COMMUNE DE LISTRAC-MEDOC

PLAN LOCAL D'URBANISME

MODIFICATION SIMPLIFIEE N°1

1. Note complémentaire au rapport de présentation

Carte 1 : Extrait de la carte des fossés annexée au PLU

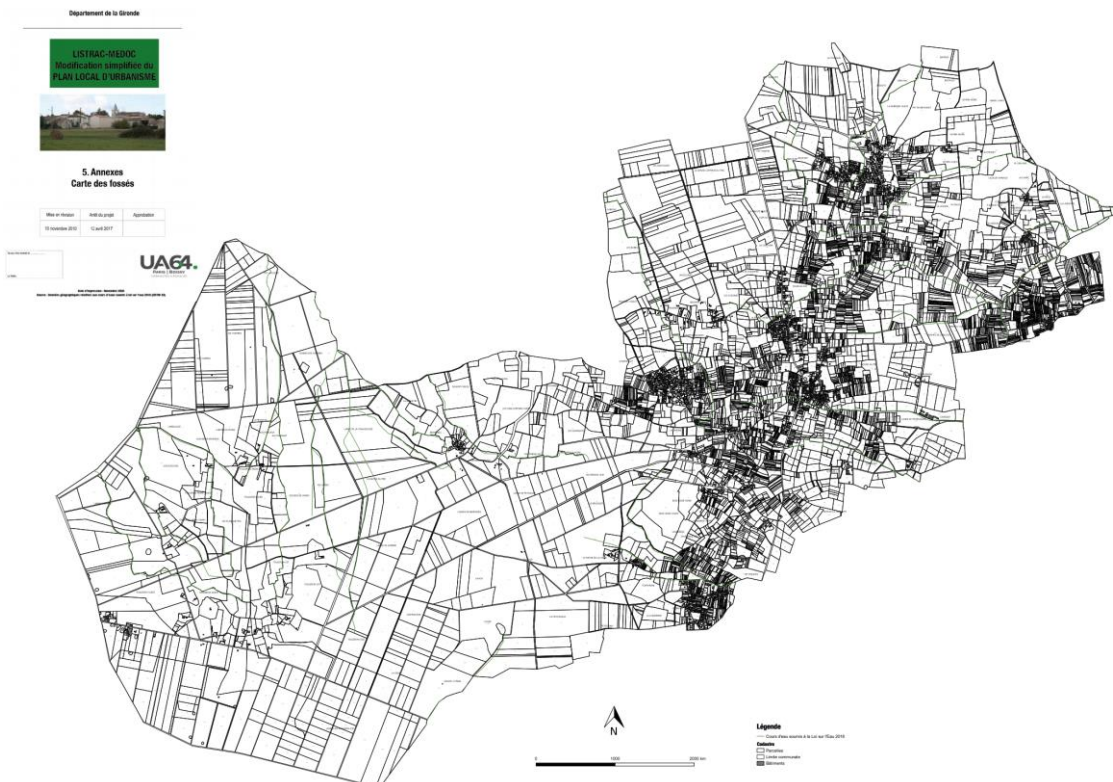
Le règlement écrit du PLU de Listrac Médoc fait référence à plusieurs reprises des fossés et plus précisément de l’implantation des nouvelles constructions par rapport à son axe. Ne disposant de carte des fossés et des ruisseaux, il est difficile d’évaluer la distance autorisée entre l’axe du fossé, considéré comme une limite séparative, et l’implantation du bâti. C’est pourquoi, un document graphique représentant les fossés et les ruisseaux de la commune sera annexé au PLU en tant que document de référence.

Ci-dessous est représenté un extrait de cette carte des fossés qui se retrouvera en annexe du PLU intitulée : «Annexe 6.10 Carte des cours d’eau éligibles à la Loi sur l’Eau de 2018 ».

Fiche n°1 –

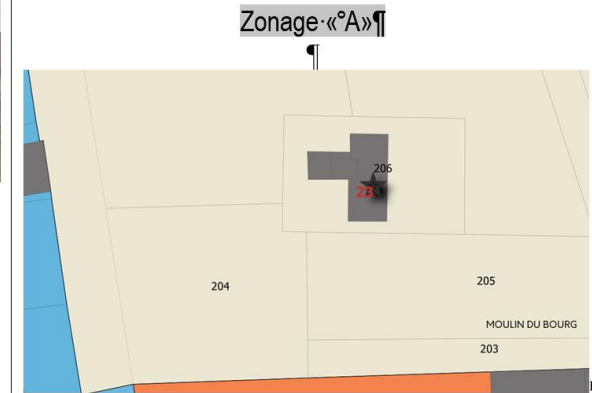
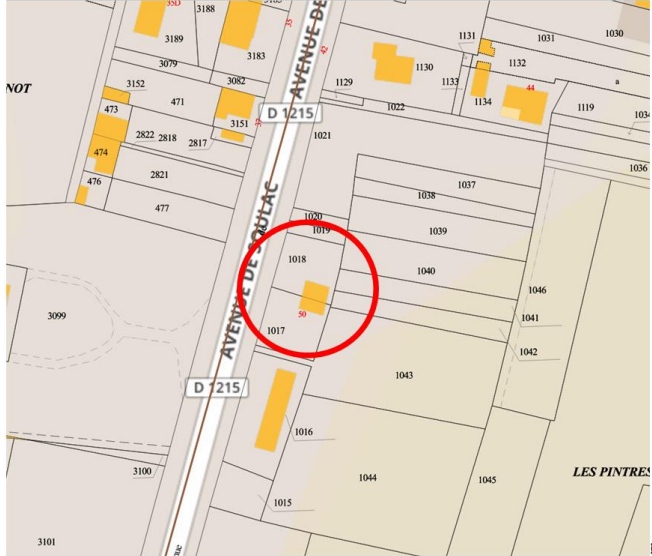
Dans le respect du Projet d'Aménagement et de Développement Durables, la commune de LISTRAC-MEDOC, souhaite mettre à jour son règlement graphique selon l'entrée en vigueur de la LAAAF. Il s'agit d'identifier et de localiser au plan de zonage, en zones A et N, les bâtiments susceptibles de changer de destination. Cette modification s'effectuera sous conditions, et concernera d'une part un bâtiment isolé qui n'a pas vocation de commerce actuellement et dont la situation est favorable pour permettre la création d'un restaurant (fiche n°1). D'autre part, il s'agit de changer la destination d'un commerce en un logement (fiche n°2).

A Listrac-Médoc, deux bâtiments ont été identifiés comme étant susceptibles de pouvoir changer de destination (cf. LAAAF), par le symbole suivant :

Révision n°1 du PLU de LISTRAC-MEDOC
 Orientation d'Aménagement et de Programmation

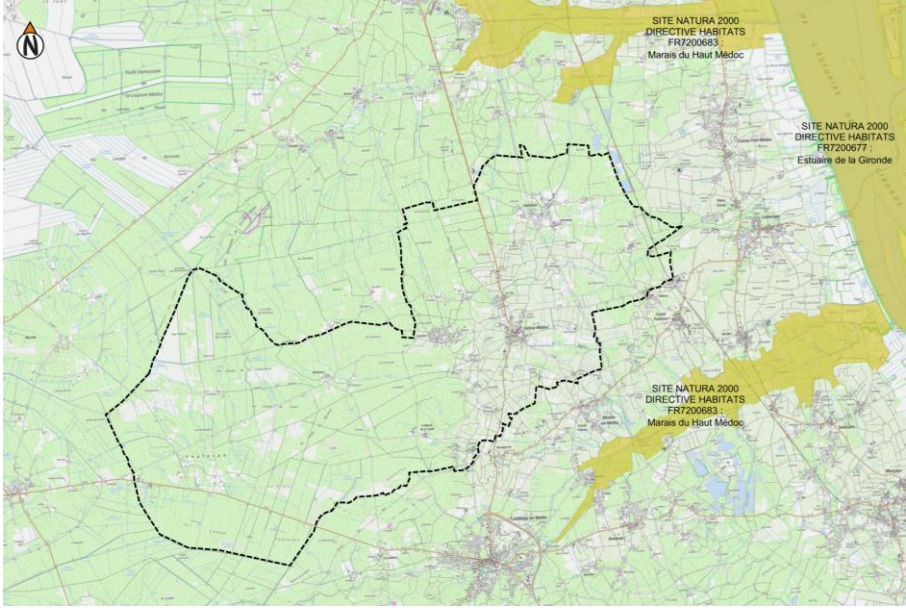
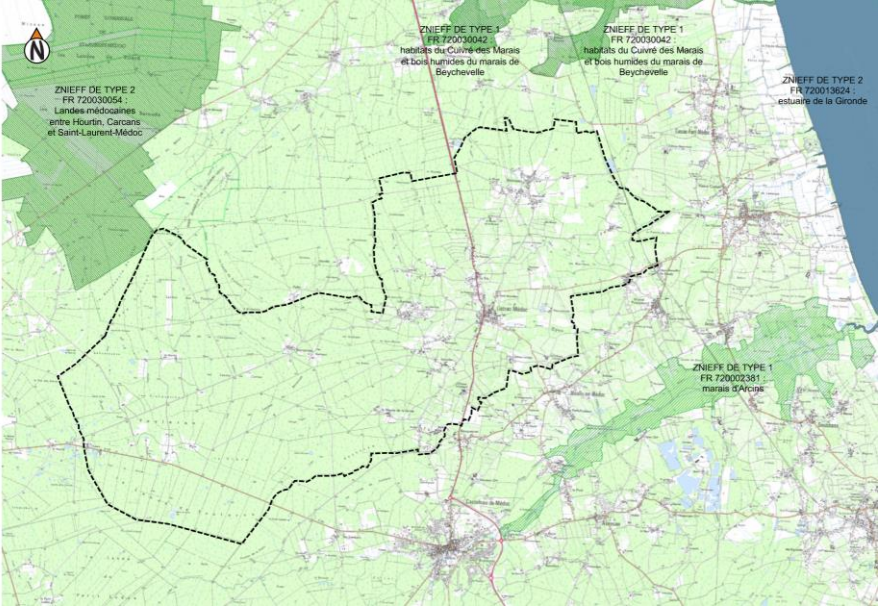
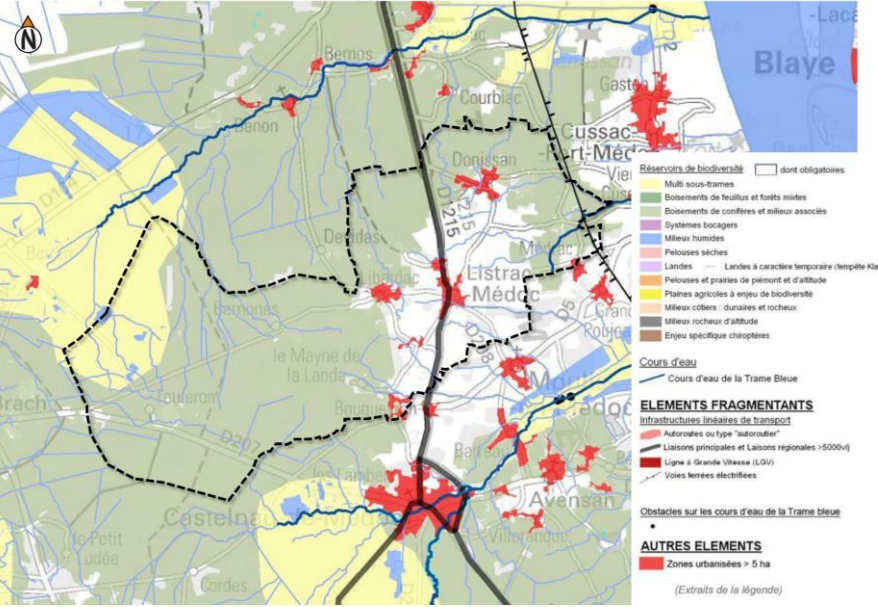
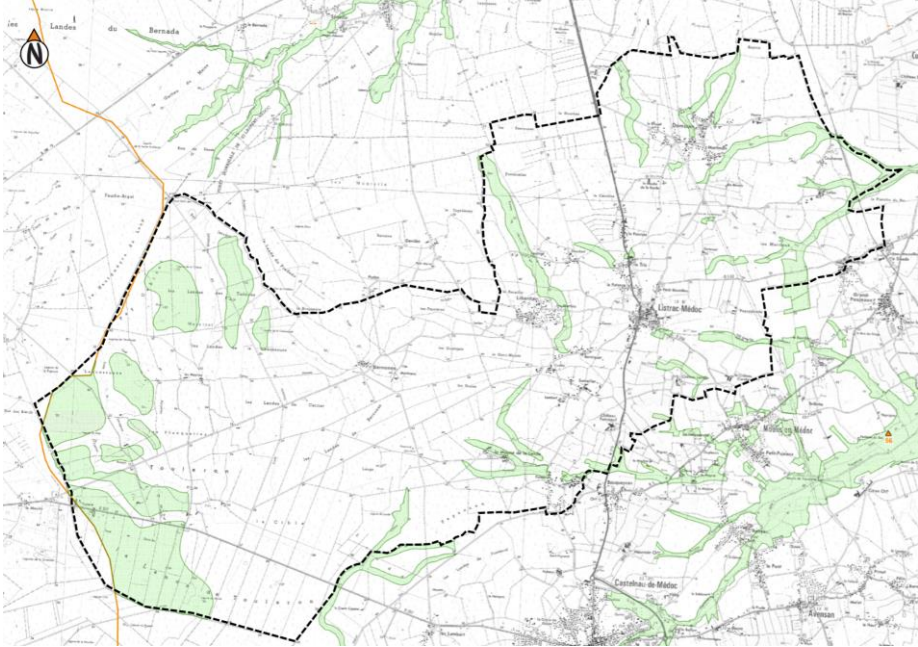
4. REDEFINIR LE PERIMETRE DE L'ORIENTATION D'AMENAGEMENT ET DE PROGRAMMATION DE « LA POTENCE »

Il d'agit d'exclure les parcelles de la section A n°300 et n°301 dans le but d'adapter l'orientation d'aménagement et de programmation aux nouveaux choix politiques.
